## ALLEGATO 4

***(...) avviare la preliminare istanza di deroga al PTPR prevista dall'art. 18 ter, co. 1 lett. b-ter della L.R. 24/1998, così come normata dalla Regione Lazio di cui alla nota prot.n.63818 del 23.01.2020, ai fini del rilascio della necessaria autorizzazione paesaggistica.***

Figura 1 – Estratto della Tavola A del PTPR approvato per l'area di interesse

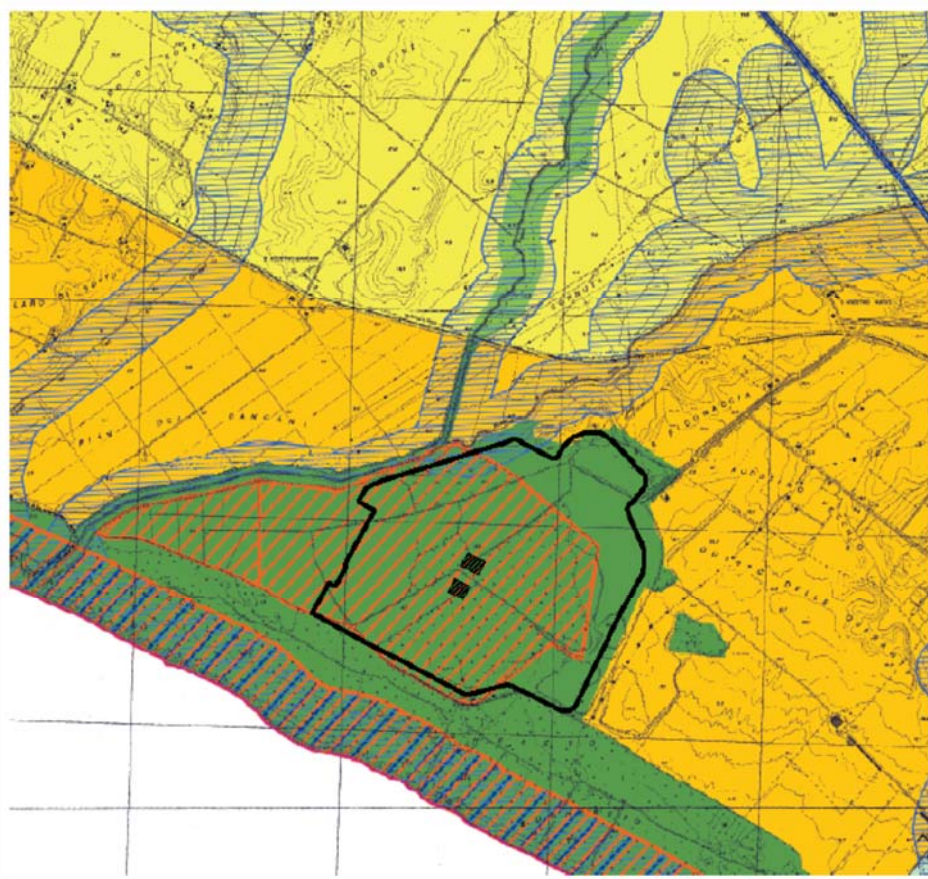
Secondo la tavola A del PTPR approvato, di cui in Figura 1 si riporta uno stralcio, l'area interessata dal progetto è inserita nel "*Paesaggio degli insediamenti urbani*" e non più nel "*Paesaggio naturale*", come indicato nella figura 2.4.2 della Relazione Paesaggistica presentata (Figura 2), accogliendo l'osservazione del Comune di Montalto di Castro.

A tal proposito si evidenzia come la centrale sia esistente e che sussistono già impianti tecnologici nell’area e gli interventi previsti nel presente progetto sono da considerarsi in sostituzione di volumi tecnologici esistenti, per cui sono ammessi dal PTPR approvato.

Non si rende quindi più necessaria la richiesta di deroga ai sensi dell’art 18 ter (Interventi sul patrimonio edilizio esistente e sulle infrastrutture), comma 1 lett. b-ter della L.R. 24/1998, legge di istituzione del PTPR.
